Saksnr	Utval	Type	Dato
019/16	Plan- og miljøutvalet	PS	17.02.2016

1. gangs handsaming av reguleringsplan for Bruvoll bustadområde, gbnr 55/1 og 2 m.fl

Frå NVE/NGU sitt www.skrednett.no. Utsnittet viser planområdet og eksisterande bygningar sør for området. Svart markering viser utløysnings- og utlaupsområde for steinsprang, frå vest mot aust. Raud markering viser utløysnings- og utlaupsområde for snøras.

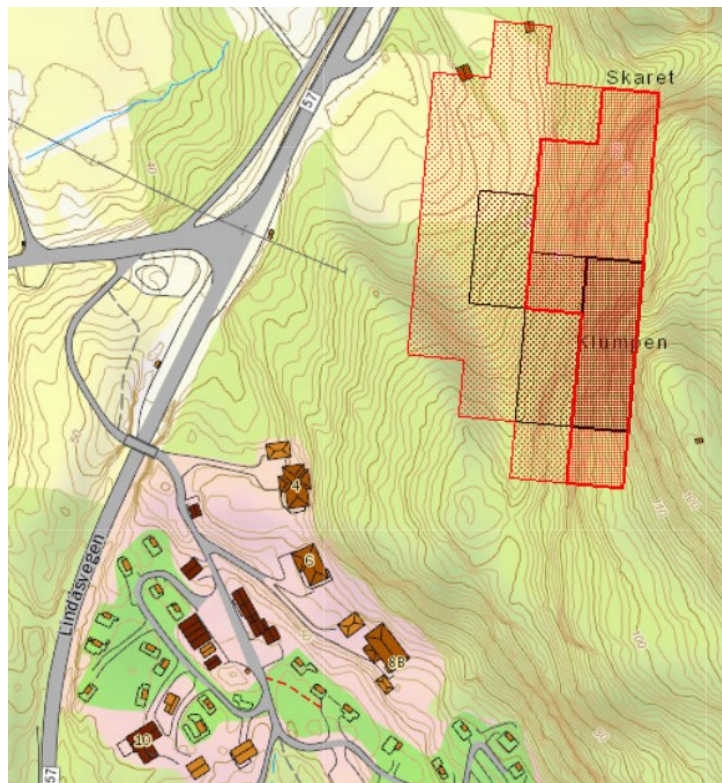
Av ROS (risiko og sårbarheit)-analysen går det fram at det innanfor planområdet er vurdert at det kan utløysast lausmasseskred. Det er også vurdert at det ikkje vil kunne utløysast steinsprang eller snøskred. Dette er i strid med informasjon kommunen har henta inn frå NVE (Noregs vassdrags- og energidirektorat) og NGU (Norges Geologiske Undersøkelse) sin fellesportal www.skrednett.no. Av deira kartlegging i «NVE Atlas» under denne portalen, går det fram at det innanfor reguleringsområdet ikkje er fare for lausmasseskred, men at det derimot er fare for både steinsprang og snøskred. NVE/NGU har vurdert delar av området som er sett av til lågblokker med til saman rundt 36 bueiningar som potensielt rasfarleg.

Av planmaterialet går det fram at det ved søknad om byggjeløyve skal sendast inn skredfarevurdering og at eventuelle naudsynte sikringstiltak skal gå fram av byggjesøknad. Administrasjonen meiner at dette er eit for seint tidspunktet for å vurdere geologiske tilhøve, og eventuelt oppdage at det ikkje kan byggast innanfor delar av planområdet. Det må gjennomførast ei geologisk undersøking og leggst fram ein geologisk rapport før planen kan bli vedteken, og ikkje i samband byggjesøknad. Administrasjonen meiner at så lenge det under handsaming av planframlegget ikkje ligg føre ein geologisk rapport som dokumenterer at det er trygt å byggje innanfor planområdet og slik det er vist i planframlegget, kan ikkje kommunen opne opp for bustadbygging i område som NVE/NGU har vurdert som potensielt rasutsett.

Administrasjonen meiner at det også må undersøkast om utbygginga kan føre til ny rasproblematikk for dei eksisterande einebustadene som ligg inntil planområdet. Dette gjeld gnr. 55 bnr. 17, 20 og 24. Det er i dag bratt bak desse eigedomane, og det må undersøkast om masseomdisponering og nyetablering av bygg og terrengomforming vil kunne opne for ny
